リサイクル燃料貯蔵株式会社	
提出日	2022年3月4日
管理表No.	0209-26 改訂00

図1 ケーブル貫通口の位置

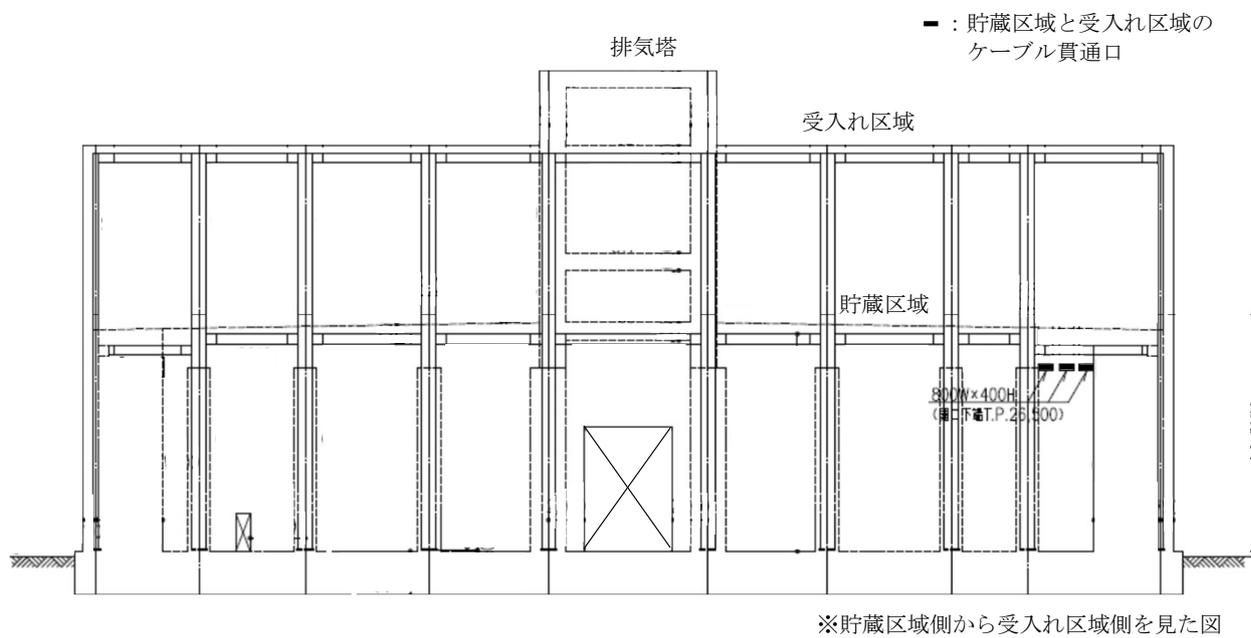
項目	コメント内容
遮蔽 (第4条)	<p>ケーブル貫通口について、</p> <p>【コメント1】</p> <ul style="list-style-type: none"> 位置が添付4P12図3-2(PDF780)と添付4-2P38添付5-2図(PDF864)とにおいて一致していない理由を説明すること。同貫通口(3箇所)の位置、形状、寸法を明確に示すこと。 <p>【コメント2】</p> <ul style="list-style-type: none"> P25の解析モデル(PDF851)における同貫通口の考慮の有無及び漏洩線量評価に対するその影響について、定量的に説明すること。 <p>【コメント3】</p> <ul style="list-style-type: none"> 鉛毛マットで同貫通口の隙間を埋めることにより放射線業務従事者等の被ばく線量(γ線, 中性子線)を十分に低減できる根拠について説明すること。

ケーブル貫通口の位置をより理解しやすいよう、本紙 P.2 図1 を添付4-2 に追加する。

また、それにあわせて、補正申請時に添付4 P.12 図3-2(PDF780)と添付4-2 P.38 添付5-2 図(PDF864)を本紙 P.3, P.4 の比較表の通り修正する。

ケーブル貫通口の位置は本紙 P.2 図1 の通りであり、寸法は幅 80cm×高さ 40cm であり、受入れ区域と貯蔵区域(どちらも管理区域)を仕切っている壁を貫通している。貫通口は床面から約 10m に位置しており、金属キャスクより十分高い位置にある。受入れ区域側は付帯区域の屋上に位置している。
